č.j.: 038/PJ/OVZ/2025

Věc: Vysvětlení, změna, doplnění zadávací dokumentace č. 1

K veřejné zakázce na stavební práce s názvem: „**UPOL – Rekonstrukce sportovní haly UP v Olomouci**“, zadávané v nadlimitním režimu v otevřeném řízení, uveřejněné ve Věstníku veřejných zakázek pod evid. č.: **Z2025-012675**, Vám v souladu se zákonem č. 134/2016 Sb., o zadávání veřejných zakázek, v účinném znění (dále jen „Zákon“) sdělujeme následující vysvětlení, změnu a doplnění zadávací dokumentace:

KERAMICKÝ OBKLAD

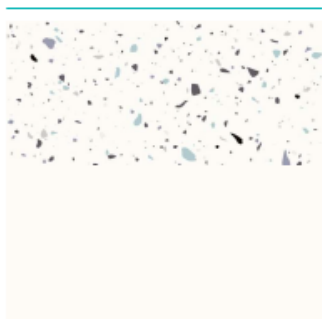
V projektu se vyskytují 3 druhy keramických obkladů. Každý má jiný formát, jinou cenu, navíc z výkazu není zřejmá výměra jednotlivých obkladů. Za tohoto stavu věci, nelze položku ocenit.

Žádáme zadavatele, aby do výkazu výměr jednoznačně uvedl samostatné položky pro dodávku a montáž keramických obkladů dle jednotlivých druhů.

Pol. č. 238 v části D.1.1 ASŘ - NOVÝ STAV byla doplněna o výměry jednotlivých rozměrů dlažeb. S ohledem na velikost zakázky považujeme toto řešení za dostatečné.

238	781	781141901 SPC	Keramické obklady - vnitřní	m2	357,46
			" Vnitřní keramické obklady - 357,462m2 "		357,46
			" Rozměry: "		
			" 50x50 mm - 76,0 m2 "		
			" 200x200 mm - 64,0 m2 "		
			" 300x600 mm - 217,46 m2 "

O101 2150/1250

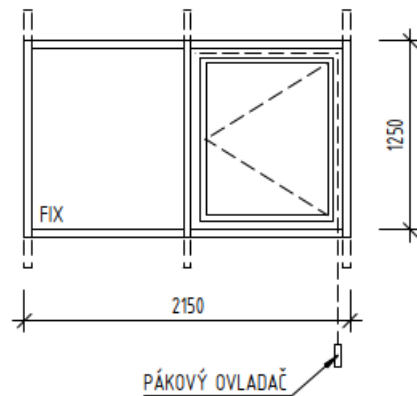
Ve výpisu oken je u 8 položek požadavek na ovládání otevíravého okenního křídla pákovým ovladačem.

Upozorňujeme zadavatele, že pákový ovladač nelze použít pro otevíravá okenní křídla. Lze jej použít pouze pro sklopná okenní křídla.

Otevíravá křídla upravená na sklopná. Připojen revidovaný dokument: D.1.1.c.02_a. VYPIS PROSKLENÝCH FASAD A OKEN
